Kraków, 08.01.2026 r.
RKW/126/2026/BJ
zn. sprawy: ZDW-DN-4-26-103/25

**dotyczy: postępowania w sprawie zamówienia pn. Utrzymanie i administrowanie systemami ITS
(zn. ZDW-DN-4-26-103/25)**

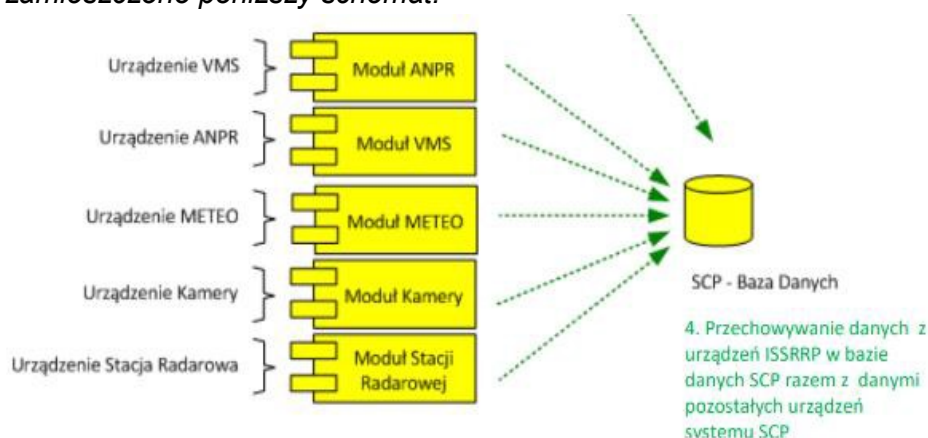
Dotyczy wyjaśnień z dnia 19.12.2025. W związku ze sporą ilością dokumentacji na temat kamer ANPR/systemu SCP prosimy o potwierdzenie, że wszystkie kamery ANPR (NeuralLabs Ghost, Atalaya, Bosch) zapisują rekordy w bazie danych SCP w tym samym formacie. Prosimy o podanie tego formatu. W dokumencie SCP. 10. Integracja z Systemem ISSRRP v1.0-dr.pdf zamieszczono poniższy schemat:

Prosimy o wskazanie czy moduł ANPR w tym przypadku to niezależne oprogramowanie pośredniczące w przekazywaniu danych z kamer ANBPR do Bazy SCP? Prosimy o zamieszczenie dokumentu lub wskazanie dokumentu już zamieszczonego opisującego działanie modułu ANPR. Prosimy też o potwierdzenie, że rysunek zawiera błąd w postaci

zamiany kolejności urządzeń VMS i ANPR tj. że to Urządzenia VMS przekazują informację do Modułu VMS, a urządzenia ANPR przekazują informację do Modułu ANPR, a nie odwrotnie jak pokazano na schemacie.

Zamawiający informuje, że kamery Atalaya i NeuralLabs Ghost przesyłają dane do bazy danych SCP w formacie xml. W przypadku kamer NeuralLabs Ghost istnieje również możliwość przekazywania danych w formacie json. Kamery Bosch przesyłają dane do osobnej bazy danych w formacie json. Zamawiający informuje również, że ujęty w pytaniu rysunek przedstawia schemat związany z integracją systemu ISSRRP z systemem ZSSRWM. Integracja ta pierwotnie realizowana była na poziomie baz danych. Obecnie wszystkie urządzenia ISSRRP pracują bezpośrednio w systemie ZSSRWM. Zamawiający zaznacza, że dokumentacja systemu ZSSRWM została przedłożona, aby zapoznać Wykonawców z ideą systemu i funkcjonalnością poszczególnych typów urządzeń. Wykonawca nie musi sugerować się rozwiązaniami zastosowanymi w oprogramowaniu systemu ZSSRWM, ani dostosowywać do niego własnego oprogramowania. Wykonawca nie będzie korzystał z oprogramowania systemu, ani jego elementów. Natomiast Wykonawca zobowiązany jest do dostarczenia własnego (autorskiego lub zakupionego) kompletnego oprogramowania łącznie z bazą danych, które zapewnić ma obsługę wymienionych w OPZ urządzeń Zamawiającego w określonym zakresie. Komunikacja, zarządzanie, gromadzenie danych i raportowanie ma odbywać się tylko i wyłącznie w oparciu o nowe, własne oprogramowanie. Ponadto Zamawiający potwierdza, że wskazany rysunek zawiera błąd w postaci zamiany kolejności urządzeń VMS i ANPR.
